Betonspurfertiger – Fassung vollflächig 3.00 m

Fassung **VOLLFLAECHIG** vom 18.08.2026: kein Teilerkeil, keine inneren Kufen – die Quertraeger (orange) liegen oben auf. Alle Masse aus **Betonspurfertiger_Vollflaechig.stl**, Einheit **cm**, Nullpunkt in der Gerätemitte.

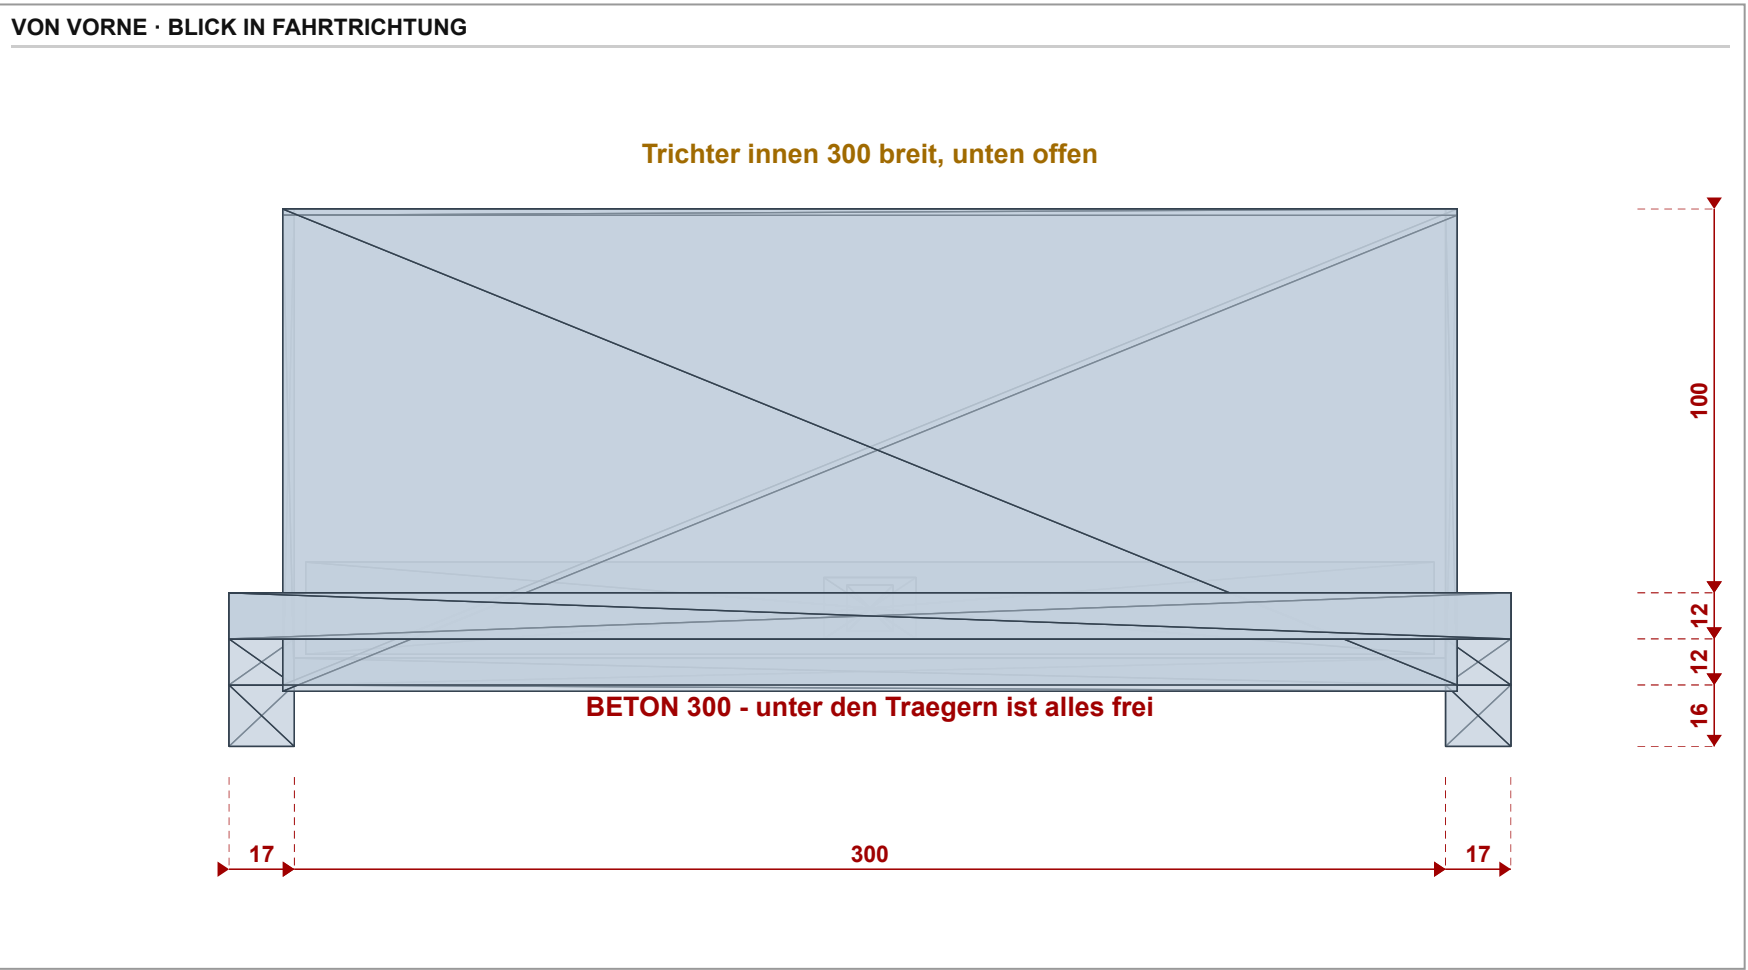
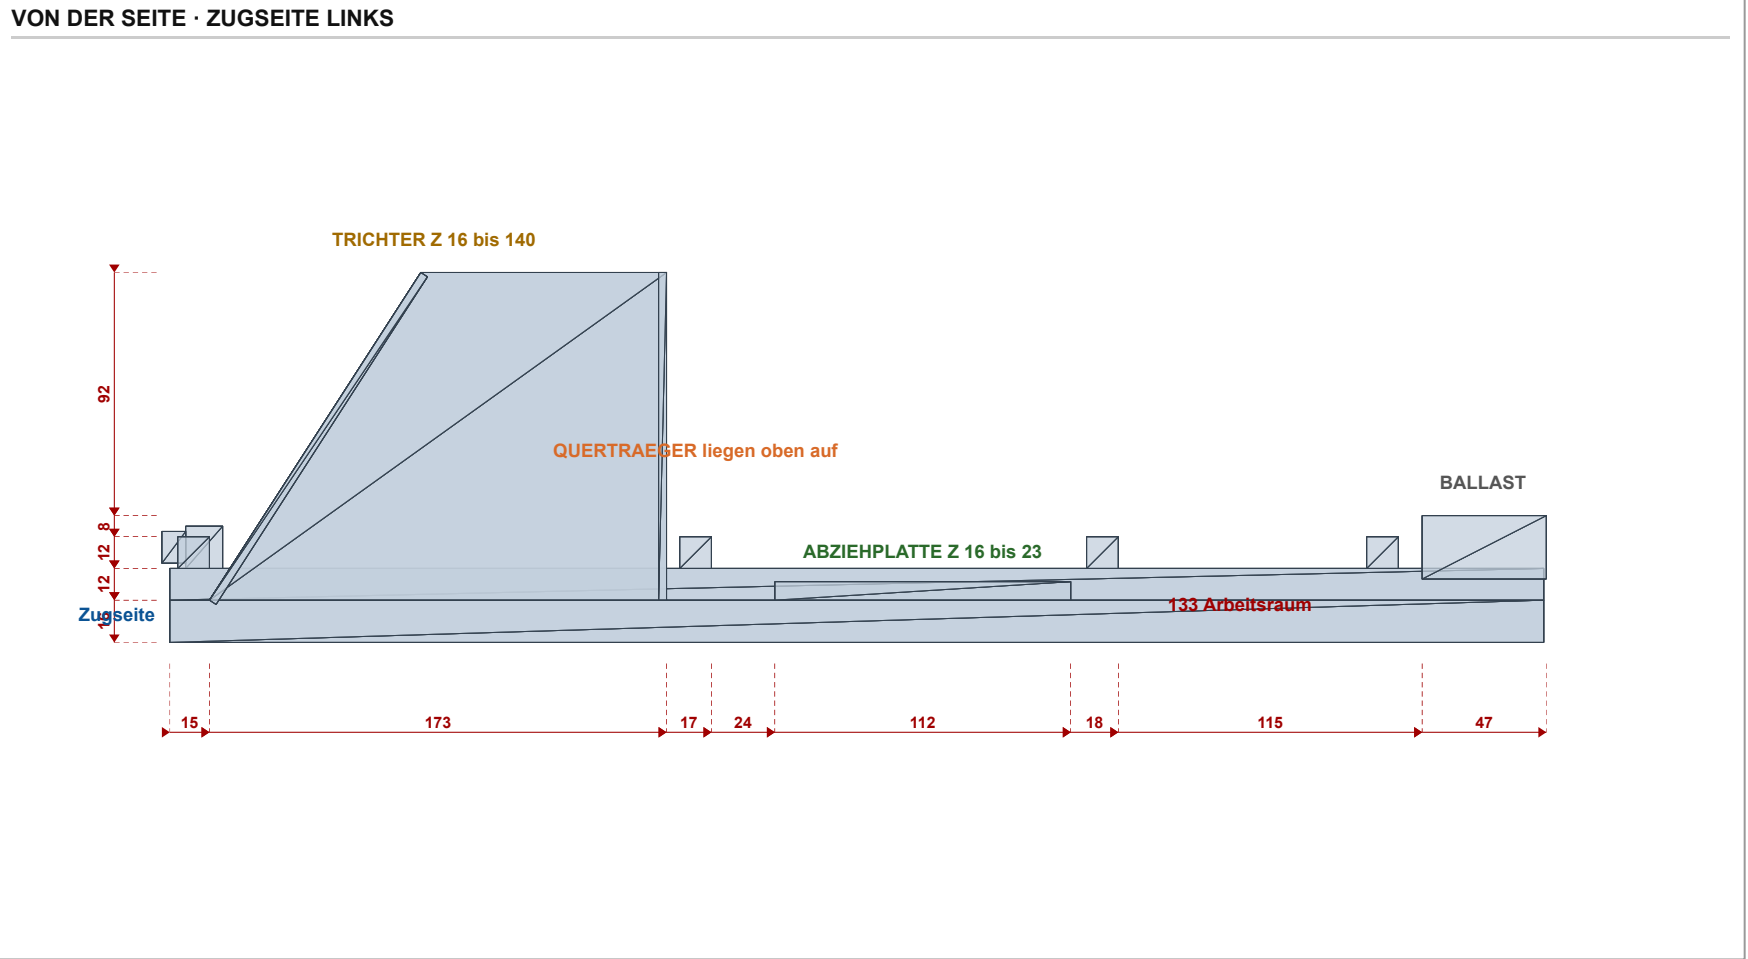
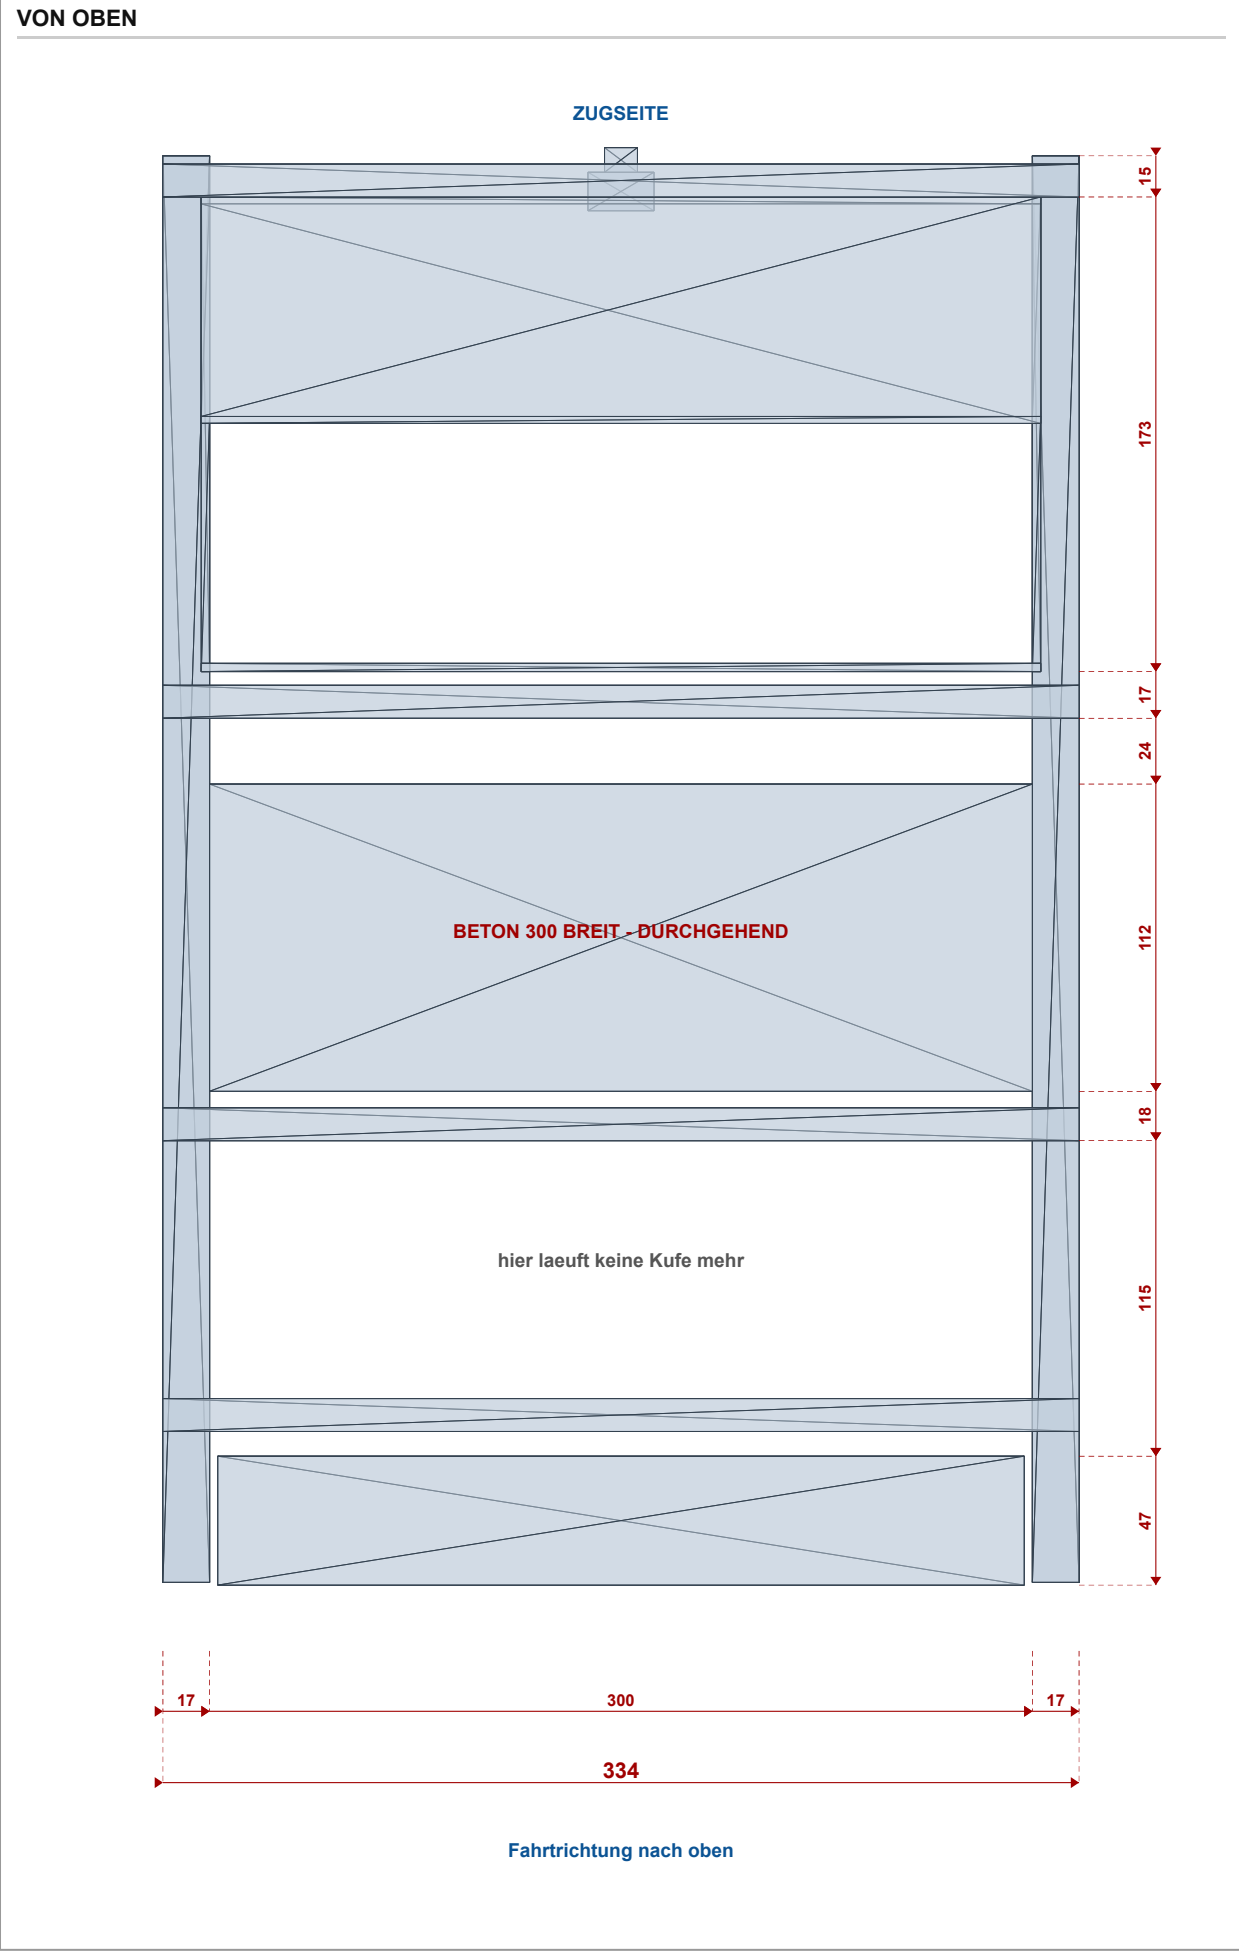
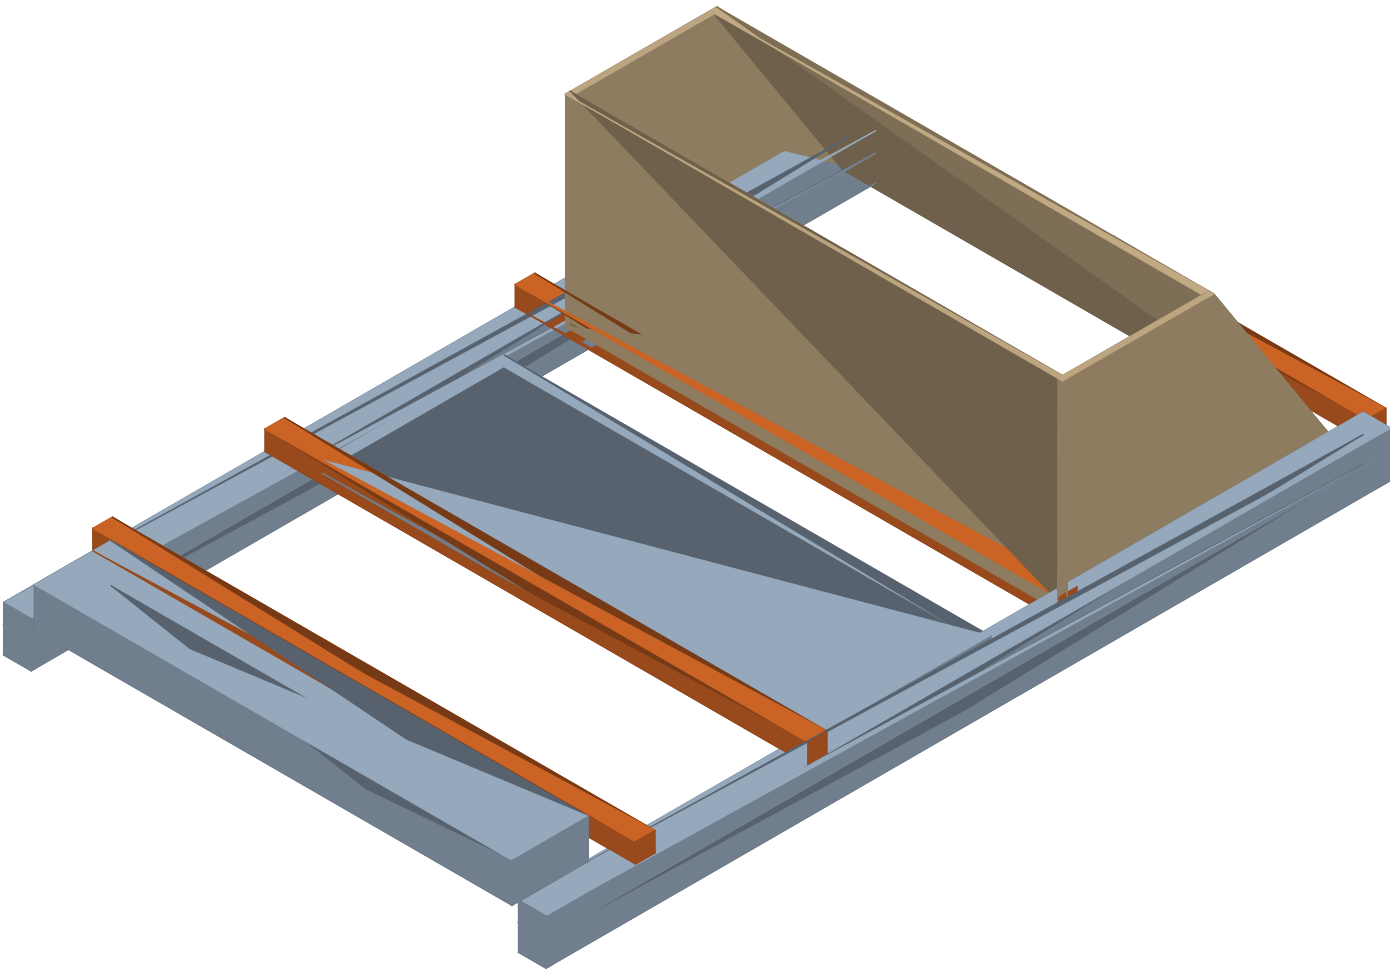
Was gegenüber deinem Tinkercad-Modell geändert wurde (Ansage 18.08.2026):

- **Teilerkeil entfällt** – es wird nicht mehr auf zwei Spuren geteilt.
- **Die beiden inneren Kufen entfallen** – sie würden zwei Rillen in die durchgehende Platte ziehen.
- **Ersatz: vier Querträger, die oben auf den beiden Kufen aufliegen** (Z 28 bis 40). Darunter bleibt die volle Breite frei.
- **Lichte Weite 300 cm** = Betonbreite nach Ausführungsplan ILF NalpSolar_51_PL_0419 A1 vom 30.07.2026. Aussenbreite damit 334.
- **Kufenhöhe 16 statt 17** – die Kufenhöhe ist die Plattendicke, und der Plan verlangt 16 cm.

Was noch offen ist:

- **Querneigung 5 % mit wechselnder Richtung** (Plan A1): die Abziehplatte F müsste quer neigbar sein – im Modell ist sie starr.
- **Querrillen** mind. 1.0 cm tief, 30° zur Längsachse: Rillenzieher fehlt noch. Platz dafür ist im Arbeitsraum (133 cm zwischen Abziehplatte und Ballast).
- **Vibronadeln, Aggregat und Plattform** fehlen im Modell.
- **Keine Höhenverstellung** – die 16 cm sind fix über die Kufenhöhe.
- Die **Statik rechnet noch die alte Geometrie** (drei Kufen, 90-cm-Trichter). Der Trichter ist hier 124 hoch und 300 breit – vor der Fertigung neu rechnen.
